DR5000/YD7001 - RS-Bus funktioniert nicht

Bei der DR5000 (Revision A, ab der Seriennummer 101) gibt es bei den ersten Modellen teilweise einen Produktionsfehler, der dafür sorgt, dass der RS-Bus nicht funktioniert. Grund dafür sind 2 falsch platzierte Widerstände, was aber mit ein wenig Lötkenntnissen selbst behoben werden kann.

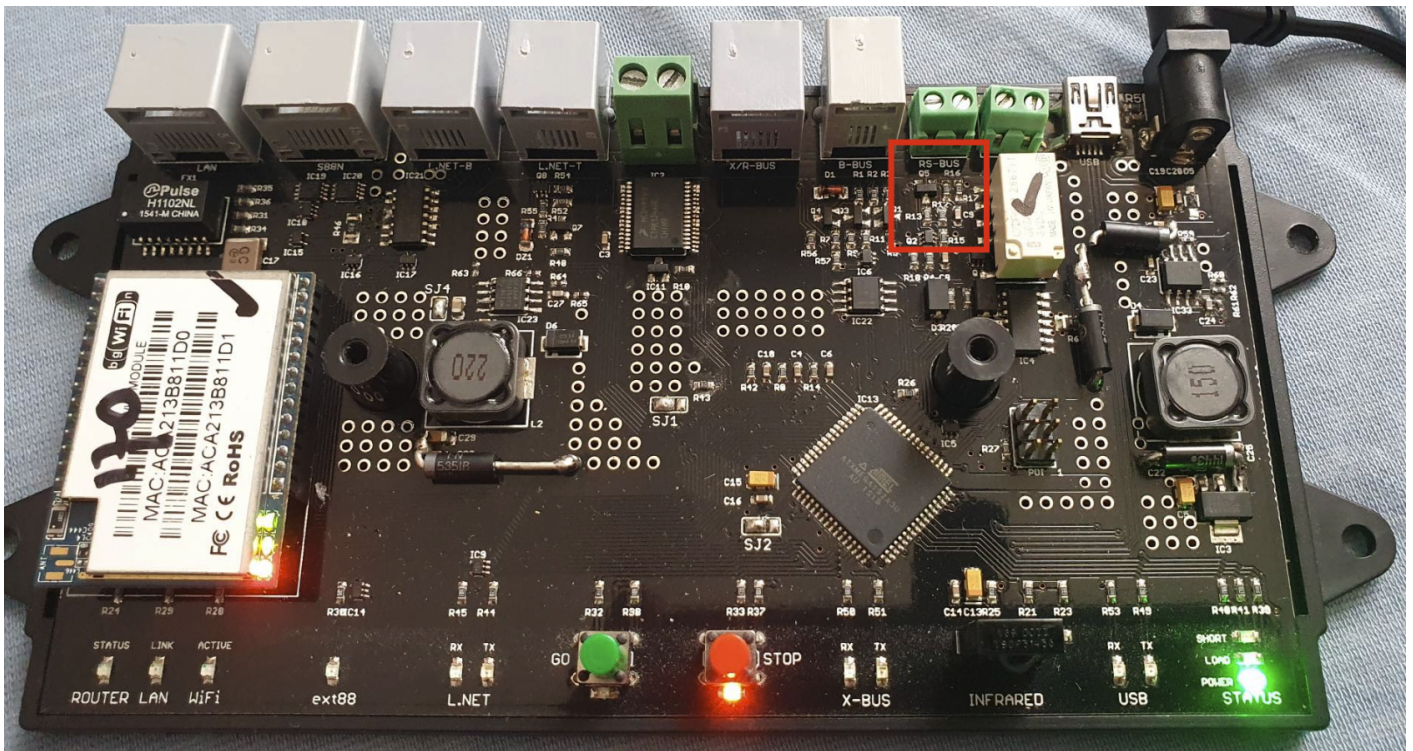
Im folgenden Bild ist der Bereich farblich hervorgehoben, wo die 2 falsch platzierten Widerstände zu finden sind:

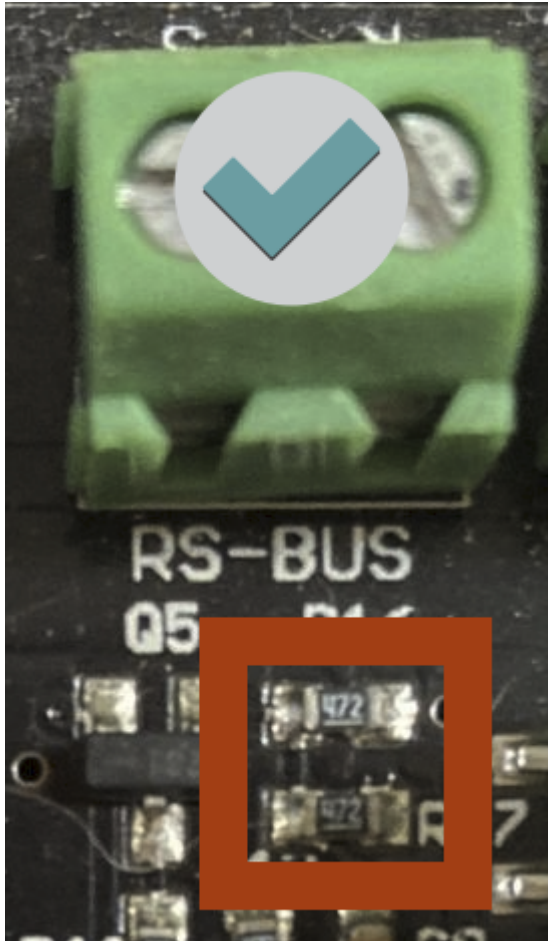
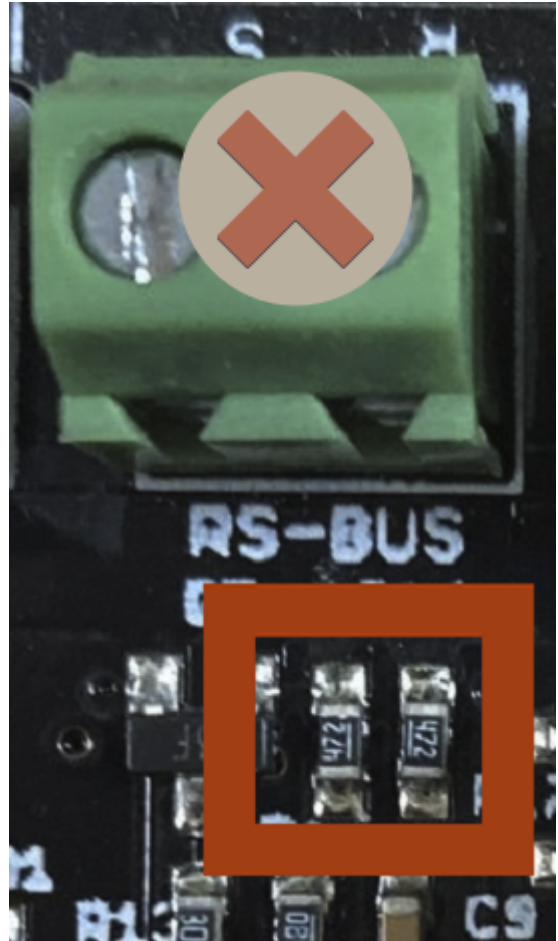
Die Widerstände R16 und R17 sind bei den fehlerbehafteten DR5000 vertikal verbaut und müssen horizontal angeordnet werden!

Richtig

Falsch
